DATA HILLS

Projet de création d'un campus de centres de données
numériques à Aulnay-sous-Bois (93)

Mémoire en réponse à l'avis de la MRAe d'Île-de-France

Mars 2025

Illustration 1 : Conditions météorologiques retenues pour les modélisations CFD

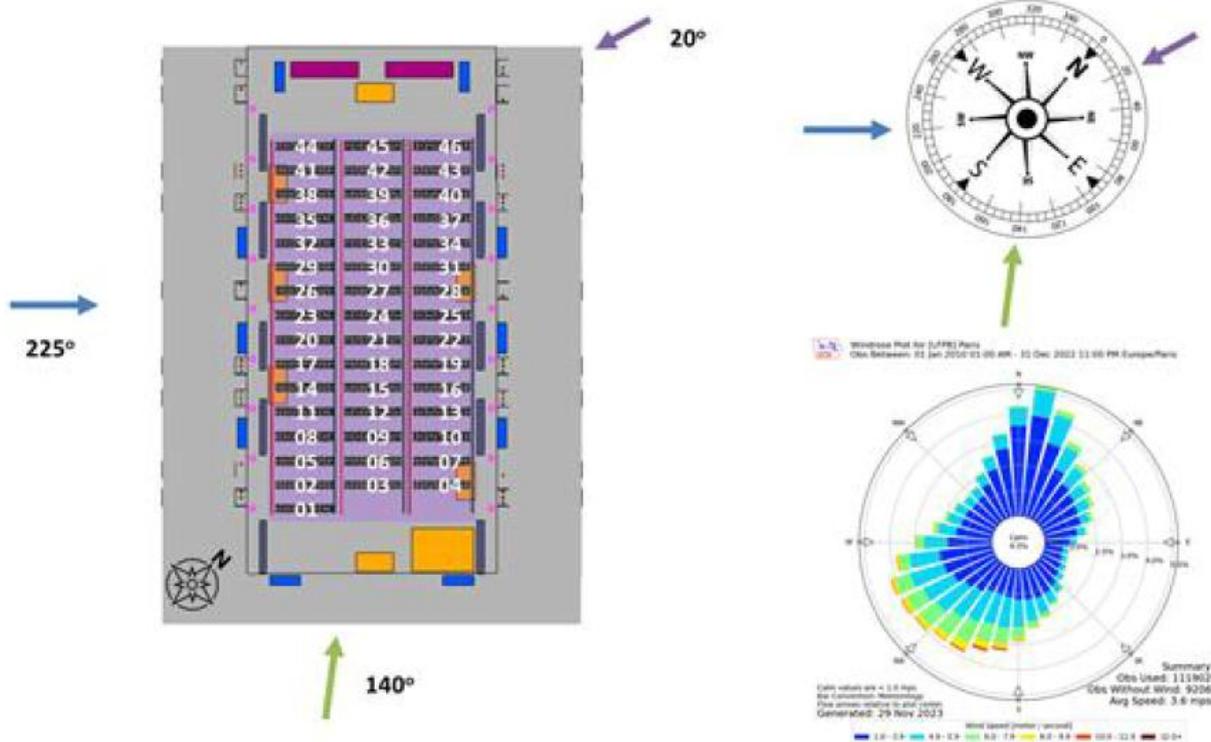
Concernant la contribution au phénomène d'ilots de chaleur

Au total, 3 scénarios ont été étudiés, correspondant à 3 conditions de vent différentes et pénalisantes (cf. illustration en page suivante) :

En complément, le porteur de projet a fait réaliser une étude CFD de dispersion de chaleur.

Les éléments ci-après **montrent l'impact du fonctionnement du site sur le réchauffement local, en tenant compte d'hypothèses majorantes et cumulatives** :

- 1 : une moyenne sur 20 ans établie par l'ASHRAE de direction 140 °(E) et de vitesse de 3,7 m/s ;
- 2 : les vents prévalents de direction 225°(E) et de vitesse 3,6 m/s ;
- 3 : les vents prévalents de direction 20°(E) et de vitesse 3,6 m/s.

Dans les 3 cas, la température ambiante a été prise à 40,5 °C.

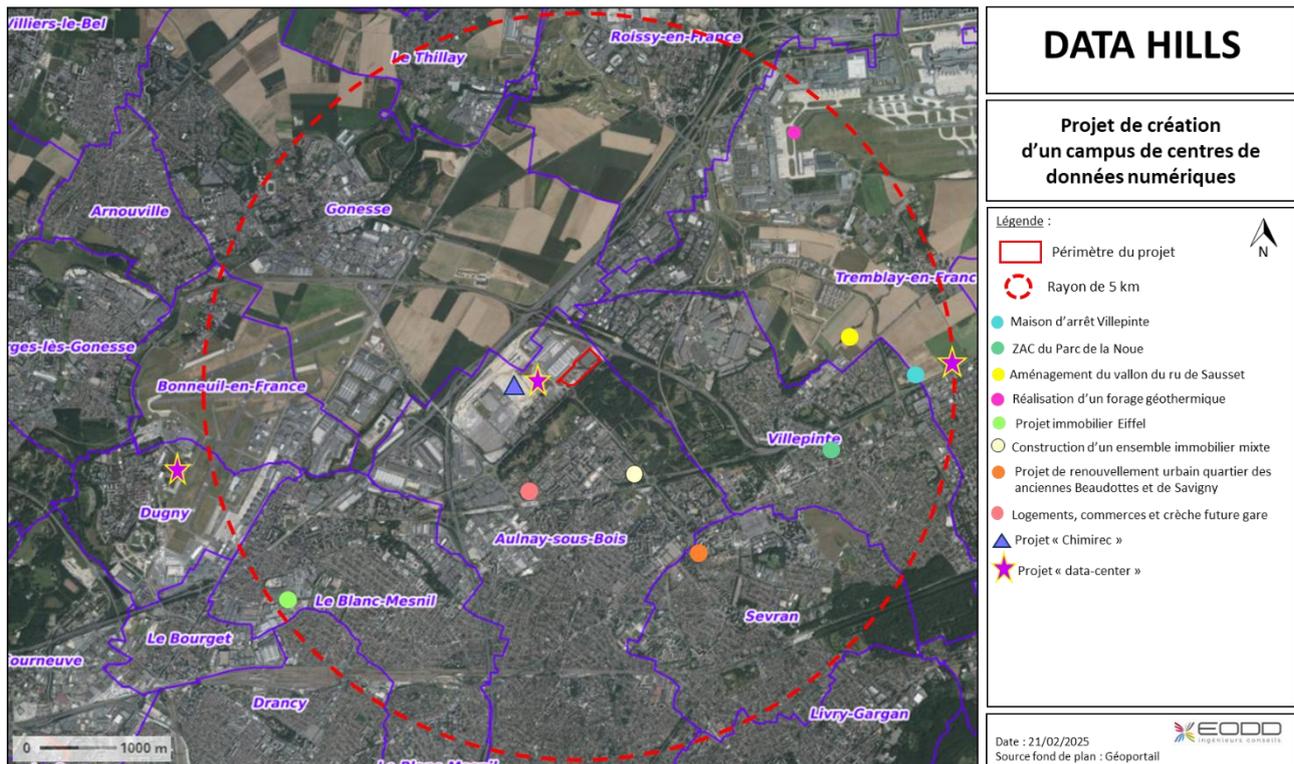
(9) L'Autorité environnementale recommande de compléter l'étude d'impact par une modélisation de dispersion atmosphérique des polluants (ozone, HAP, formaldéhyde) en intégrant les effets cumulés liés à une rupture d'alimentation électrique de 24 heures, 48 heures et huit jours, en prenant en compte les émissions de l'ensemble des groupes électrogènes des autres sites industriels existants ou en projet dont la mise en service est programmée ou envisagée dans les trois prochaines années dans un rayon de cinq kilomètres du projet.

Aussi, quel que soit le scénario considéré (test ou urgence), les concentrations maximales obtenues respectent très largement les valeurs toxicologiques de référence recensées pour les composés étudiés, matérialisant ainsi une absence de risque.
